改善箇所説明図

【不具合対象部位】

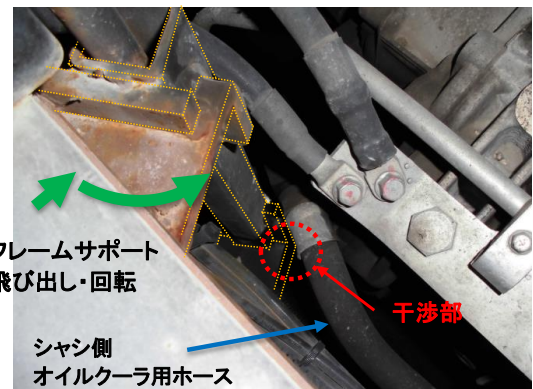
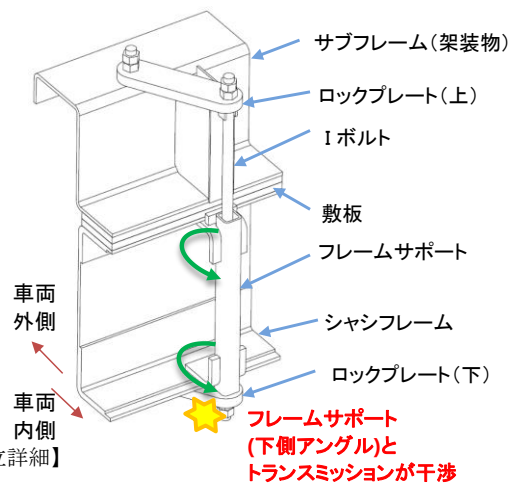
対象部位
固縛装置(第一固縛)

【改善対象部位詳細】

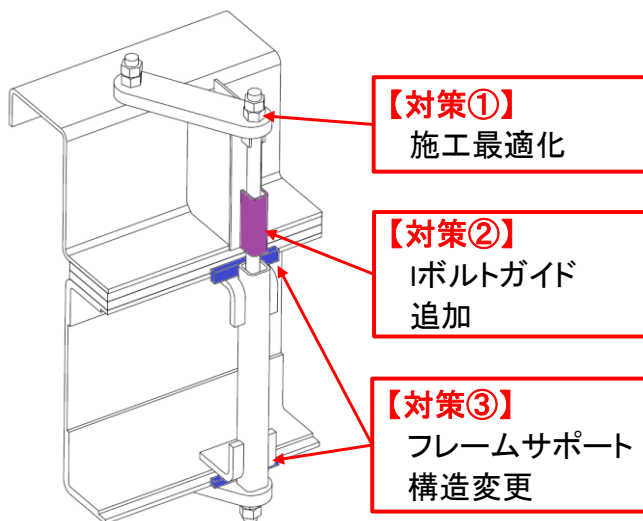
脱着装置付きコンテナ自動車のシャシフレームと架装物を連結する固縛装置において、
①ボルトの締付トルク管理が不適切なため、締付トルクが不足しているものがある。
②フレームサポートの設計検討および施工管理が不十分なため、フレームサポートが回転することがある。
そのため、そのままの状態で使用を続けると、オイルクーラー用油圧ホースとフレームサポートが干渉してミッションオイルが漏れ、最悪の場合、トランスミッションが焼き付き、走行不能となるおそれがある。

対策品を示す

全車両、Iボルトのガイドを追加し、構造変更した対策型フレームサポートに交換し、規定トルクで締付ける。
